【改善箇所説明図】

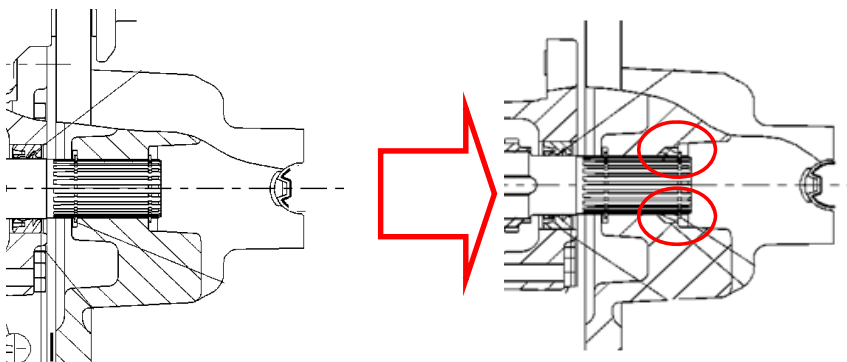
車両前方下部、フロントアクスルインプットシャフトに装着されるパーキングブレーキディスクの構造上、スプライン部に土砂などの侵入が発生し、スプラインが軸方向に摺動することでスプラインを磨耗させる可能性がある。

フロントアクスルインプットシャフトに装着されるパーキングブレーキディスクの構造が不適切なため、スプライン部に土砂などが侵入し、スプラインが軸方向に摺動することでスプラインを磨耗させることがある。そのため、そのまま使用を続けると、スプラインの山が磨耗してフロントアクスルへの動力が伝達できないおそれがあるとともに、パーキングブレーキが効かなくなるおそれがある。

全車両、パーキングブレーキディスクを対策品に交換する。

土砂侵入を防止する為、スプラインはめ込み部にピニオンワッシャが組み込まれる様にブレーキディスクの形状を変更した。
